기 술 검 토 서

제 목: 북방1터널 시점부 갱구사면 안정성 검토

강 원 건 설 사 업 소
춘 천 ~ 동 홍 천 기 술 자 문 단

기술검토건명	북방1터널 시점부 갱구사면 안정성 검토		
공 구	제 2 공구	검 토 구 분	토질 및 기초
검 토 기 간	2005. 5. 27 ~ 2004. 6. 21	검 토 자	오 관 식
		담 당 자	오 성 민
근 거 공 문	업무지시(2005. 6. 20)	회 신 공 문	용마(홍천) 제2005 - 0017호

[그림-2] 북방1터널 시점부(양양방향) 갱구부 보강상세도

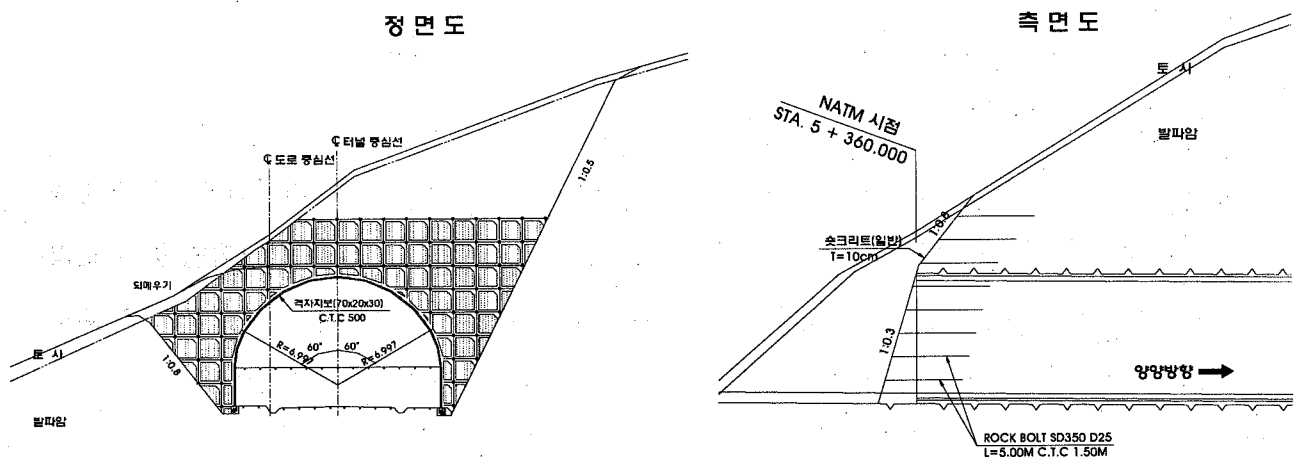
절취고가 낮은 관계로 설계시 별도의 검토는 수행되지 않았음. 설계시 시행된 시추주상도(TB-7)에서는 토사층 0.4m, 시추종료 시점인 32m까지 연암층(31.6m)이 분포하는 것으로 기술되어 있음. 터널도면의 갱구부 보강상세도에는 절취고는 약4.5m, 절취구배 1:0.8이며 갱구보강공법인 강관다단그라우팅 또는 FRP 보강그라우팅은 설계에 반영되지 않았으며 록볼트 보강설계가 되어있음.

- 원설계의 NATM위치에서 붕괴면을 고려하여 터널쪽으로 3m정도 이동하여 NATM시점 위치를 설치함.
- 갱구사면 비탈면끝에는 산지부로부터 유입되는 유량을 처리할 수 있는 배수시설(산마루측구 Type-1)을 설치하고 사면절취는 TOP-DOWN방식으로 일부 절취 후 네일보강 및 표면처리의 반복공정을 통하여 갱구사면의 안정성을 확보하면서 시공하되, 하부 암반은 소발파 또는 기계굴착 등의 방법으로 발파진동으로 인한 사면지반 이완을 최소화 하면서 지중변위에 대한 계측관리와 함께 굴착이 진행되어야 할 것임.
- 암선저하 및 저토피구간으로 갱구부 사면을 보강에 의하여 안정성을 도모하므로 터널 갱구는 강관다단 또는 FRP보강그라우팅 등의 보강공법을 적용하여 안정성을 확보한 후 터널을 굴착하는 것이 타당한 것으로 판단됨.(원설계는 무보강 상태임.)
- 임시사면은 숯크리트 등을 타설하여 공사중 사면안정을 확보하고 영구사면은 설계에 반영된 표면처리공법(텍솔공법 또는 동등의 효과가 가능한 공법)을 적용함이 타당한 것으로 사료됨.

[그림-3] 북방1터널 시점부(서울방향) 갱구부 보강상세도

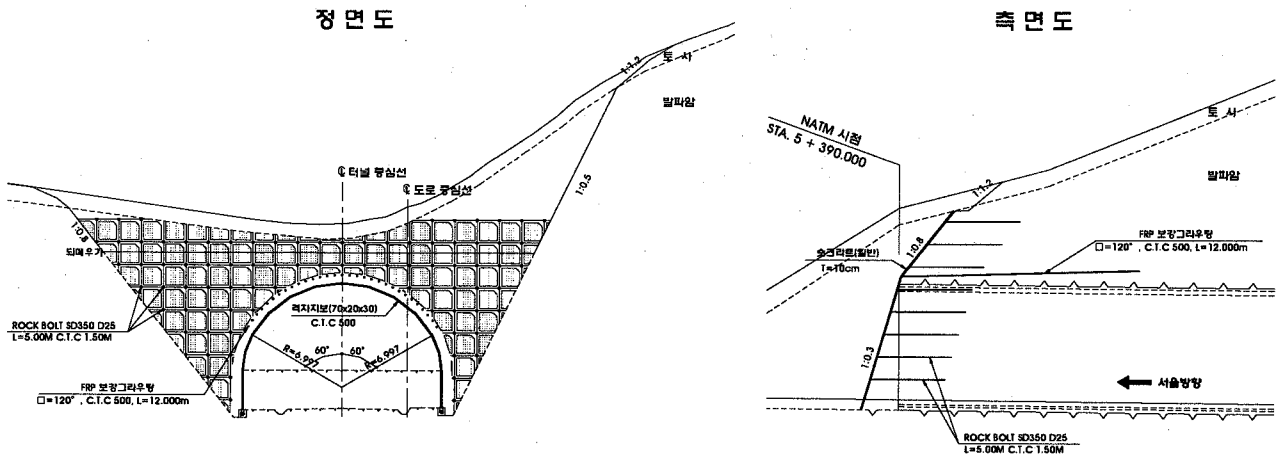
터널상부 발파암구간은 완화경사인 1:0.8, 토사구간은 표준구배인 1:1.2를 적용하였으며 우기시 $F_s=2.964$, 건기시 $F_s=3.709$ 로 기준안전율을 상회하여 안정한 것으로 검토됨. 설계시 시행된 시추주상도(TB-8)에서는 토사층 1.1m, 시추종료 시점인 20m까지 연암층(18.9m)이 분포하는 것으로 기술되어 있음. 터널도면의 갱구부 보강상세도에는 절취고는 약6.3m 이고 갱구보강공법인 FRP 보강그라우팅이 L=12m, C.T.C 50cm, 120° 로 보강 설계되어 있음.

- 등고선 지형상 갱구부 사면측으로 우수 유입이 되고, 갱구상단부에는 오목부 계곡이 위치하여 유량이 집중되므로, 미관과 공사중 배수처리, 유지관리 측면, 갱구사면의 안정에 문제가 없도록 좌측사면 방향으로 배수시설(산마루측구 Type-1)을 설치하여 유입 유량을 유도처리하는 것이 타당한 것으로 사료됨.
- Nail 설치위치는 터널상단 및 좌·우측 토사 또는 리핑암 노출부위로 하고 암반구간은 당초 설계에서 제시된 Rock Bolt공법을 적용함.

- 시공순서는 Nail 또는 Rock Bolt 보강을 선행하여 갱구부를 안정시킨 후 강관다단 또는 FRP보강그라우팅 등의 공법을 적용한 후 터널굴착을 실시함.

[그림-4] 북방1터널 시점부 서울방향 우측사면 보강상세도

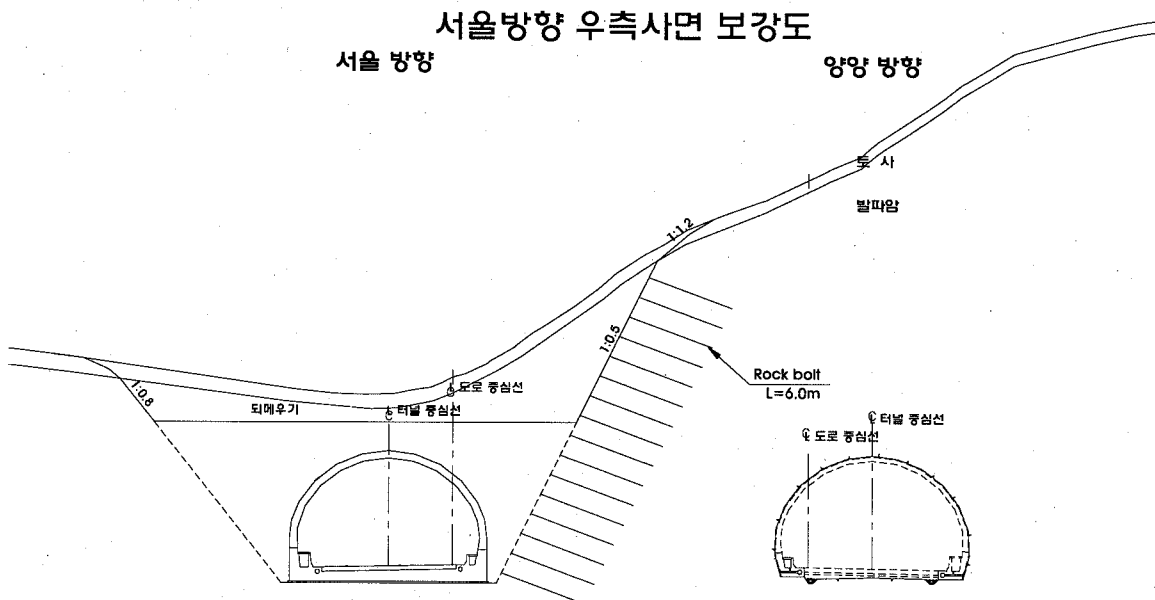
설계시 시행된 시추주상도(TB-9)에서는 토사층 0.9m, 시추종료 시점인 39m까지 연암층 (38.1m)이 분포하는 것으로 기술되어 있음. 설계시 구배완화(1:0.8)와 보강공법을 비교검 토한 결과 절취량을 최소화하고 환경적 측면 및 공사비를 고려하여 보강공법을 적용하 였으며, 사면은 1:0.5로 절취하고 보강공법은 Rock bolt(L=6m)를 적용하였음.

본 구간은 설계시는 발파암이 분포하는 것으로 추정되어 Rock Bolt로 설계되어 있었으나 절취결과 풍화암이 깊게 분포하고 암질이 불량하므로 지층에 적합한 보강공법이 필요한 실정임. 리핑암과 발파암층 경계부에 용수가 발생하고 있으며, 절취면방향으로 경사진 절리 및 사방향 절리의 교차에 의해 암편은 뜯돌상태로 이루어져 있으며 소규모의 암편이 탈락되어 불안정한 상태임.

- 현재 시공사면은 당초 발파암이 리핑암으로 노출됨에 따라 급구배를 형성하여 불안정한 상태이므로 용지경계선을 감안하여 최대한 절취구배를 완화시킨 후 Nail을 설치함.
- 금번 사면은 갱구사면(양양방향)의 추가절취 및 보강조건에 따라 사면형성이 가변적이거나 양양방향의 갱구사면형성을 고려하여 사면형성을 최소화시키는 것이 합리적인 것으로 판단됨.

[사진-2] 갯구사면(양양방향)

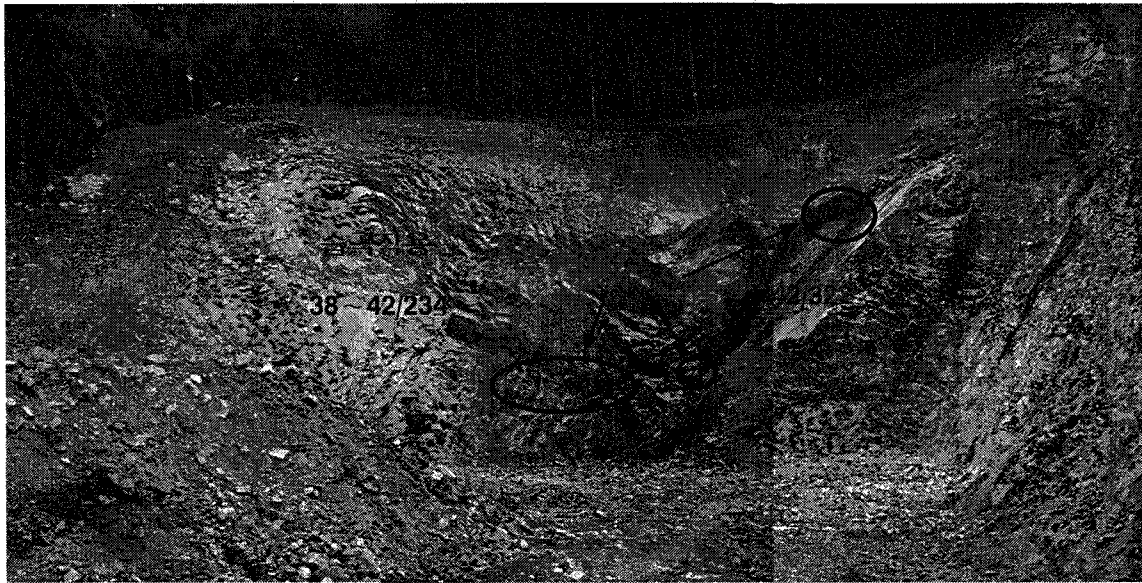
금번 검토구간은 선캠브리아기의 편마암으로 구성되며, 엽리구조에 따라 대상구조가 발달되어 있음. 수개소의 단층대 및 단층파쇄대가 관찰되며 붕괴면의 방향과 유사하여 붕락의 원인으로 추정됨.

설계시 보다 풍화심도가 깊으며 노출된 파쇄연암은 풍화정도가 심하여 장기적으로 토사화 거동이 예상되며, 절리간격이 매우 조밀한 상태로 불량한 암반상태를 유지하고 있음. 전반적으로 HW(Highly Weathered) 정도의 풍화상태이며 노출된 절리면은 open된 상태로 불안정한 상태임. 노출된 모암은 지질해머 타격시 쉽게 부서지며 심한 풍화작용을 받아 토사화되어 있음.

엽리구조선이 발달된 상태이며 주절리방향은 35~42/205~215이며 절리면은 점토충진물이 충전되어 있음. 단층파쇄대는 45/338방향으로 발달되어 있으며 점토층이 20cm이상 충전되어 있으며 습윤상태를 유지하고 있음.

단층파쇄대에서 용수에 의한 습윤상태를 나타내고 있으며, 사면 상단 및 중단부에 수개소의 습윤부위가 관찰되고 있음. 우수의 유입은 사면안정에 악영향을 초래하므로 배수시설을 충분히 설치하고 갯구보강사면에는 수평배수공을 적용하여 용수의 영향을 최소화하여야 함.

[표-3] 한계평형해석 결과

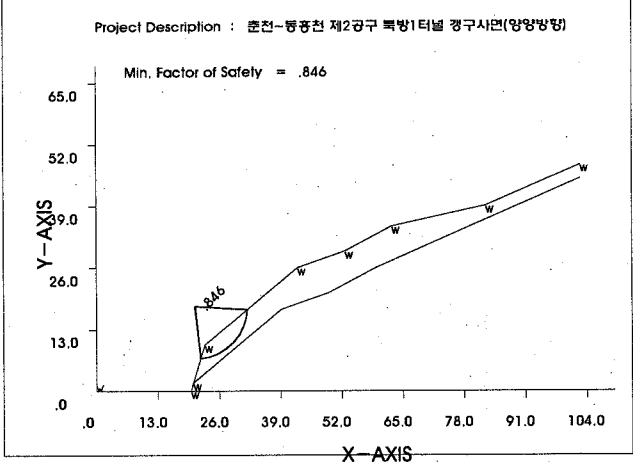
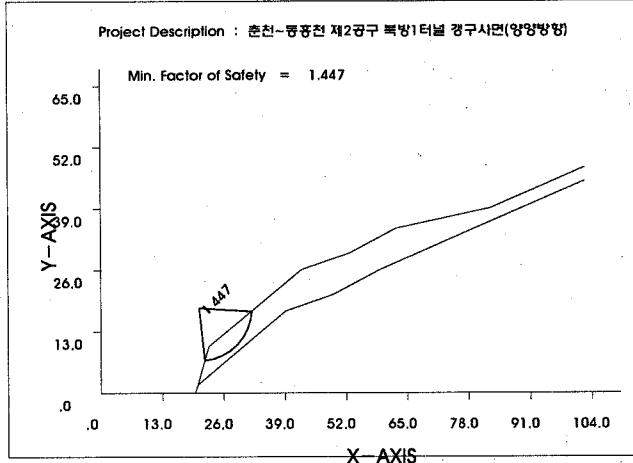
우기시	 Project Description : 춘천~동홍천 제2공구 북방1터널 갱구사면(양양방향) Min. Factor of Safety = .846
	검토안전율 $F_s = 0.846 < 1.1$ (불안정)
건기시	 Project Description : 춘천~동홍천 제2공구 북방1터널 갱구사면(양양방향) Min. Factor of Safety = 1.447
	검토안전율 $F_s = 1.447 < 1.5$ (불안정)
검토 의견	한계평형해석 결과 건기시 및 우기시 모두 기준안전율에 미달되어 불안정한 평가되며 현질취면에서 붕괴가 발생되어 검토결과와 현장 상황이 부합되므로 적절한 안정대책이 필요함.

[표-4] 평사투영해석 결과

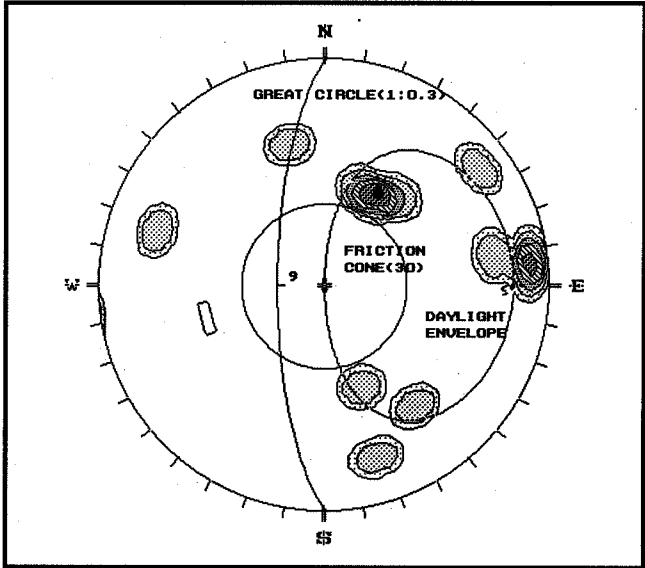
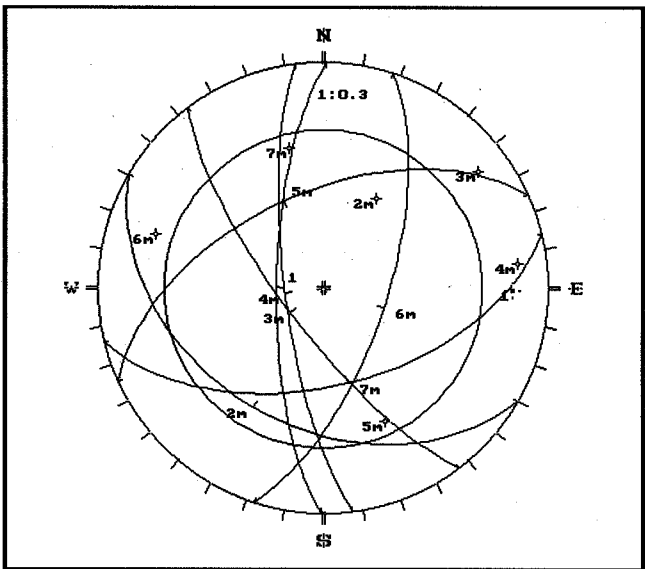
평면파괴	 평면파괴 발생가능성이 있는 것으로 검토됨.
썩기파괴	 썩기파괴 발생가능성이 있는 것으로 검토됨.
검토의견	북방1터널 갱구사면(양양방향)은 평면 및 썩기파괴 발생가능성이 있는 것으로 검토되므로 적절한 안정대책이 필요함.

북방1터널 갱구사면(양양방향)은 한계평형해석 및 평사투영해석결과 모두 불안정한 상태이므로 적절한 안정대책이 필요함.

[표-5] 평사투영해석 결과

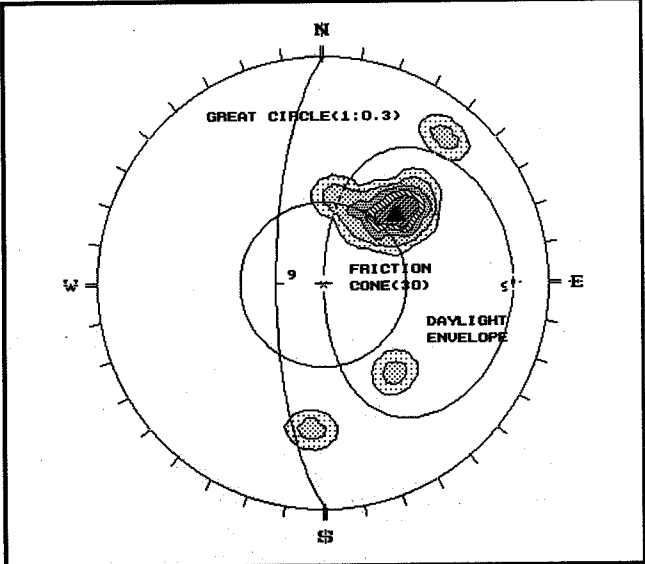
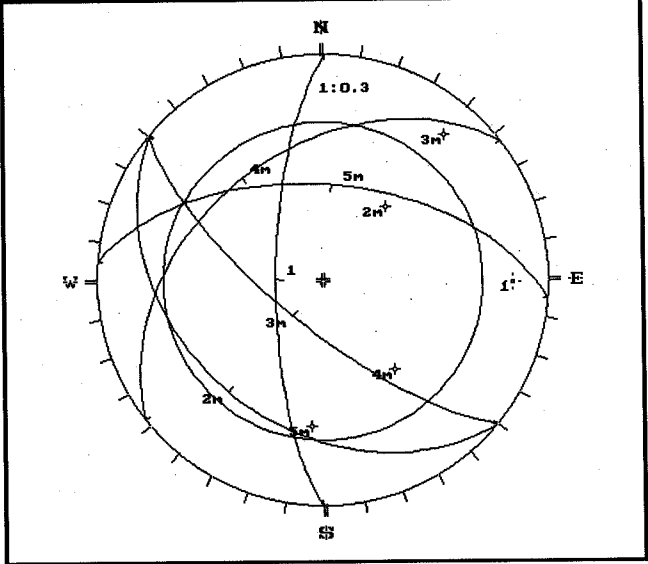
평면파괴	
	평면파괴 발생가능성이 있는 것으로 검토됨.
썩기파괴	
	썩기파괴 발생가능성이 있는 것으로 검토됨.
검토의견	북방1터널 갱구사면(서울방향)은 평면 및 썩기파괴 발생가능성이 있는 것으로 검토되므로 적절한 안정대책이 필요함.

[그림-5] 북방1터널 시점부 서울방향 우측사면 변경암선

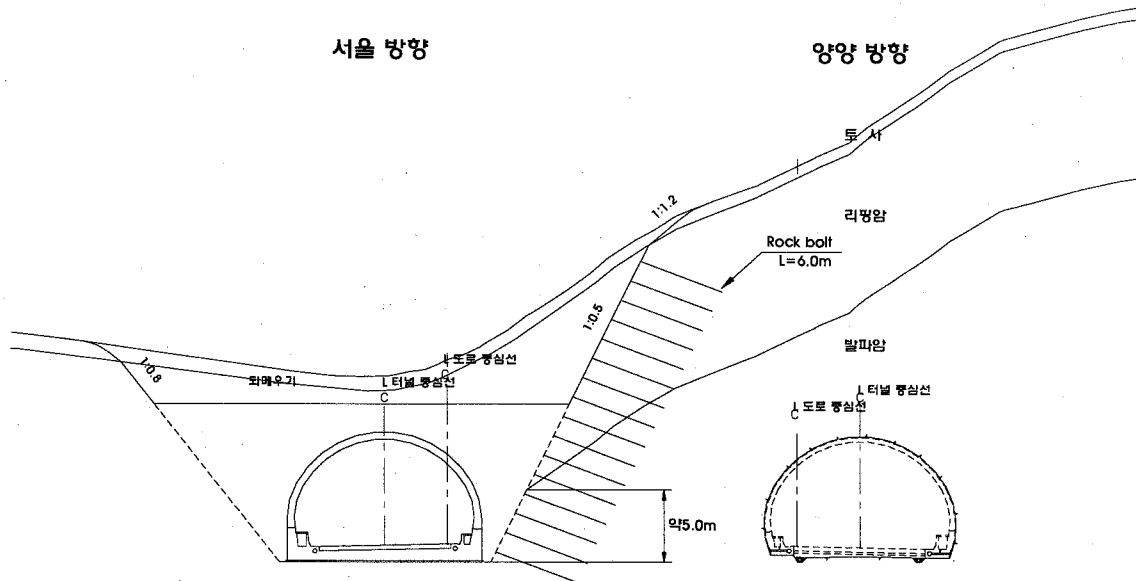
당초 설계 암선보다 하락(약17m)하여 설계에서 제안된 보강공법인 Rock Bolt 공법은 적용성에 한계가 있으므로 Soil Nailing공법으로 변경함이 적합한 것으로 판단됨.

[표-6] 한계평형해석 결과

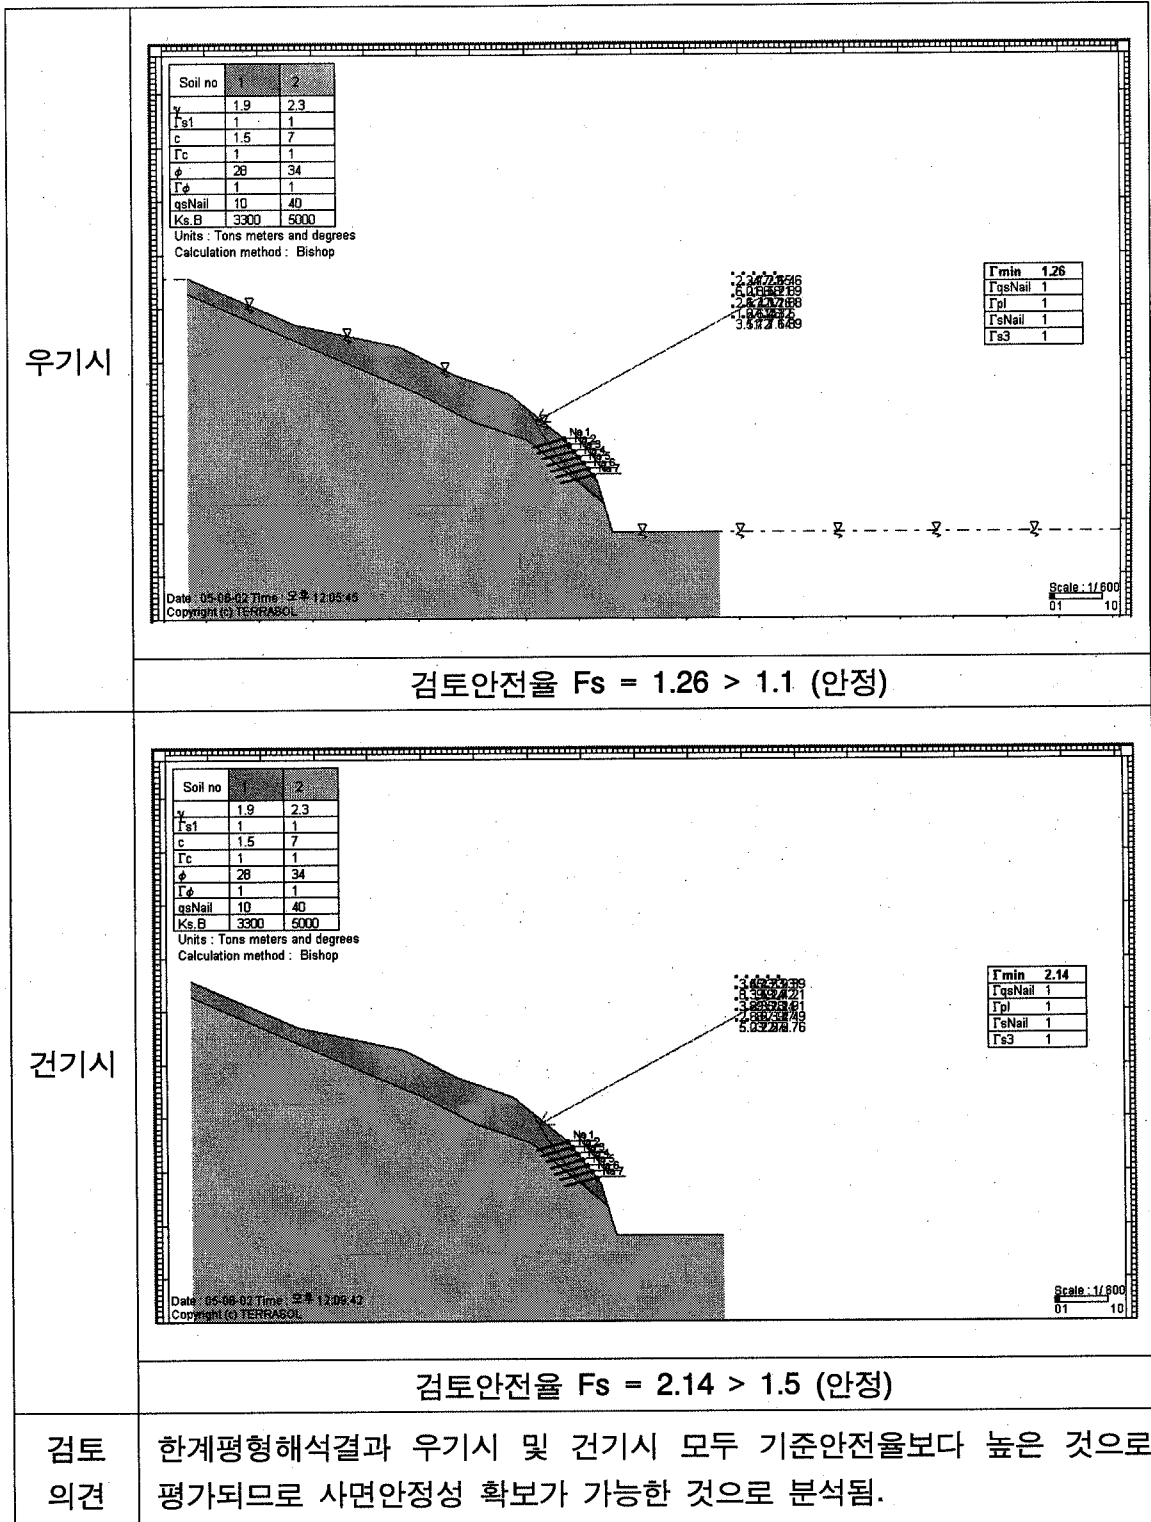
(1) 북방1터널 갱구사면(양양방향)

보강공법	설치간격(m) C.T.C	설치길이(m)	네일제원	설치각도(°)	설치단수	비고
Soil Nailing	1.5×1.5	6m	SD35/D29	하향15°	7단

[표-8] 한계평형해석 결과

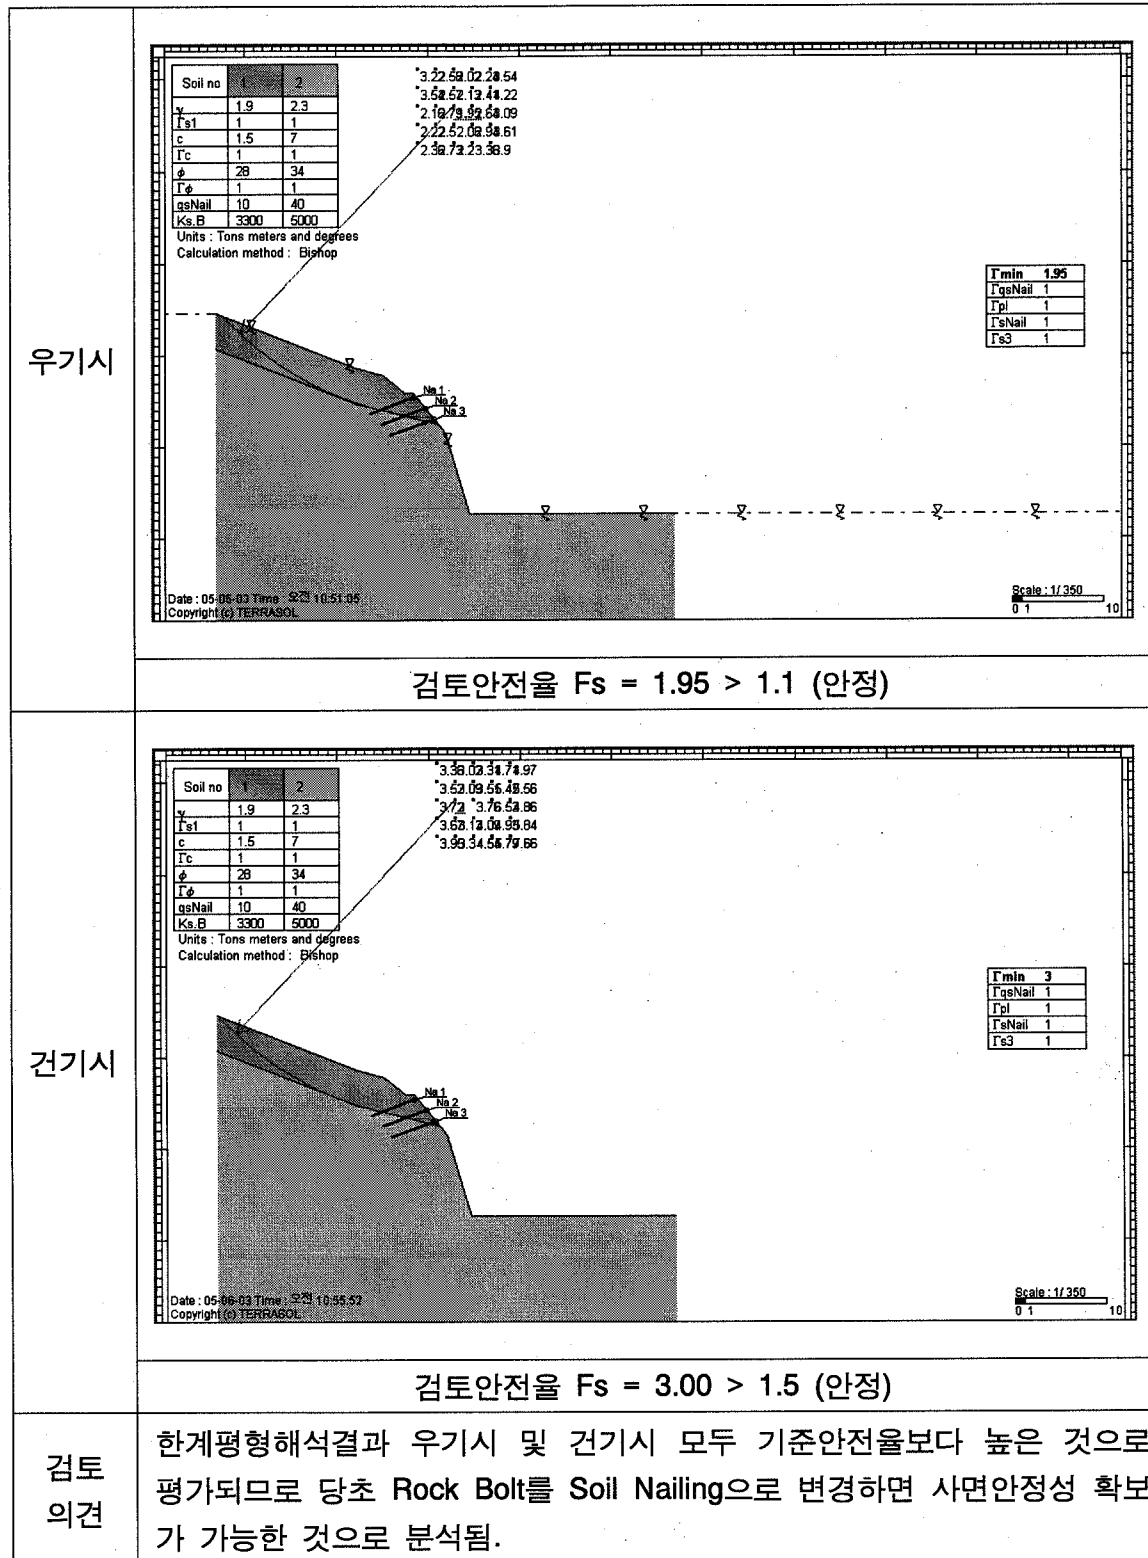
(2) 북방1터널 갱구사면(서울방향)

보강공법	설치간격(m) C.T.C	설치길이(m)	네일제원	설치각도(°)	설치단수	비고
Soil Nailing	1.5×1.5	5m	SD35/D29	하향20°	3단
